Avis délibéré
de la Mission régionale d'autorité environnementale
Provence-Alpes-Côte d'Azur
sur le projet de régularisation du parc photovoltaïque au lieu-dit
"le Claus de Madame", à Redortiers (04)

N° MRAe
000007/A P

Figure 2: Plan de masse du projet. Source : étude d'impact.

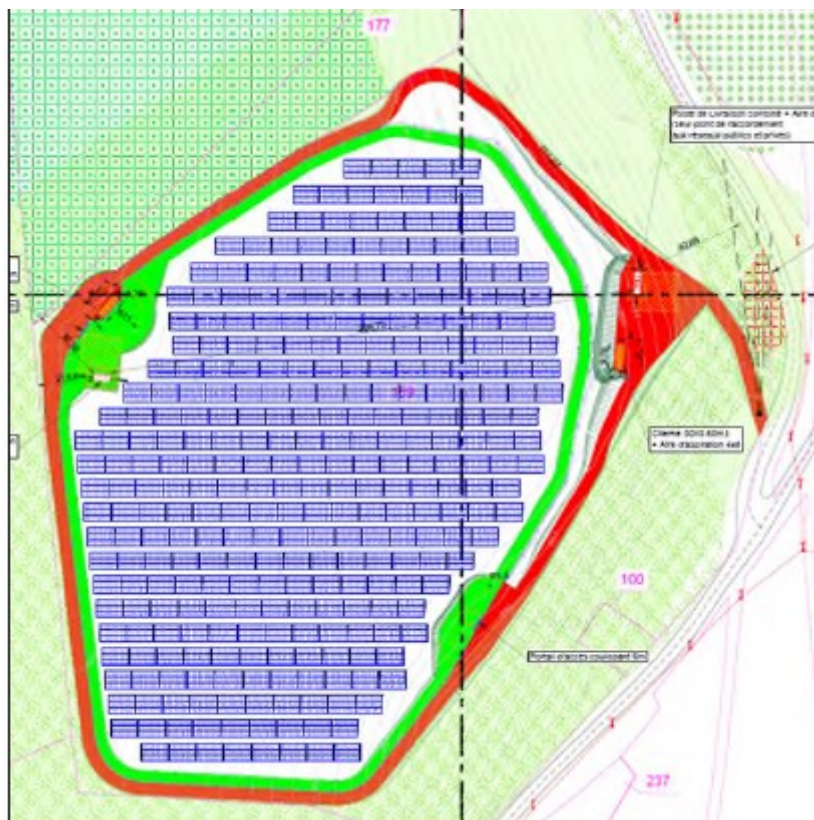
Selon le dossier, « l'accès au terrain se fera par le chemin créé à cette occasion, connectant le parc à la RD5 avec un champ de vision conformément aux préconisations du Conseil Départemental des Alpes-de-Haute-Provence », ce qui nécessite le retrait d'environ 280 m³ de terre. Toutefois, la MRAe relève que le porteur de projet n'analyse pas les impacts liés à la réalisation de l'aménagement de cette voirie et à l'évacuation des déblais.

La MRAe recommande d'analyser les incidences écologiques directes et indirectes, temporaires et permanentes, des travaux d'aménagement du chemin connectant le projet à la RD5.

Figure 3: Localisation des parcs photovoltaïques sur le plateau d'Albion. Source : Géo-Ide. Parcs photovoltaïques autorisés en mauve ; parcs photovoltaïques en exploitation en vert. Échelle : 1/80000 (1 cm = 800 m).

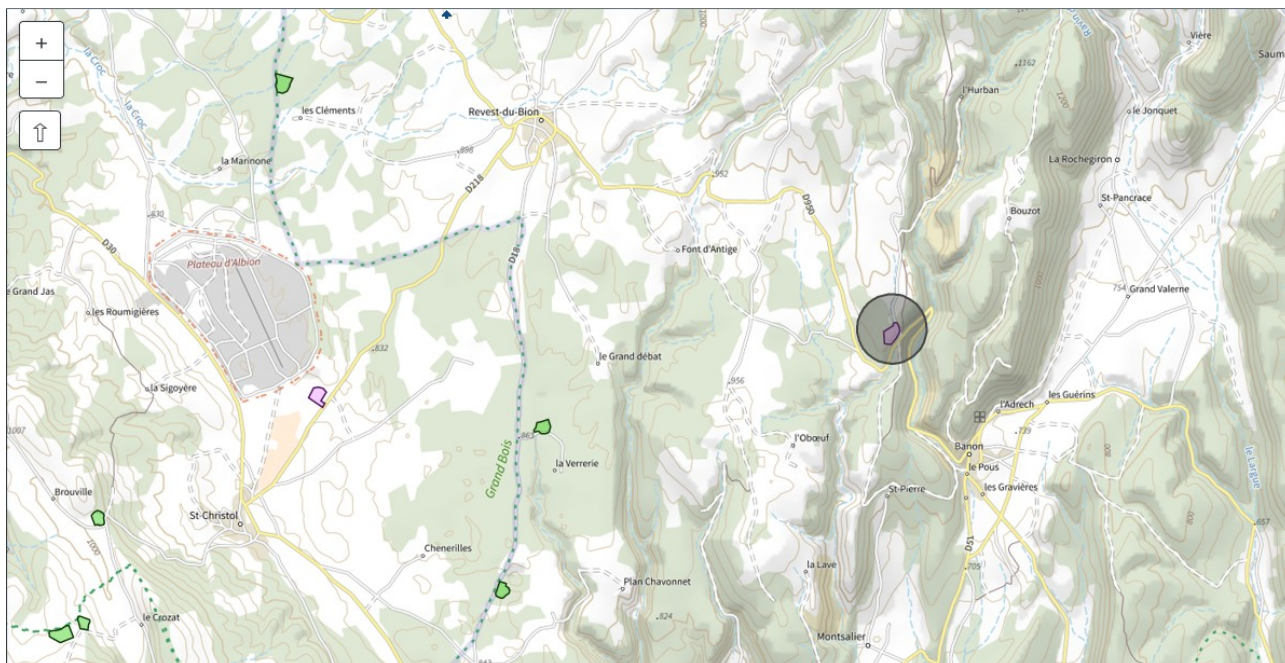
Malgré la multiplicité des parcs photovoltaïques implantés depuis le plateau d'Albion à l'ouest jusqu'à la montagne de Lure à l'est, leur surface et leur distance vis-à-vis du projet (au-delà de 5 km) sont peu susceptibles d'induire des effets cumulés significatifs sur les espèces de flore et de faune.

La topographie et l'implantation du projet en zone partiellement boisée ne sont pas en faveur avec des incidences visuelles cumulées.

La MRAe n'a pas d'observation particulière à formuler concernant ce point.
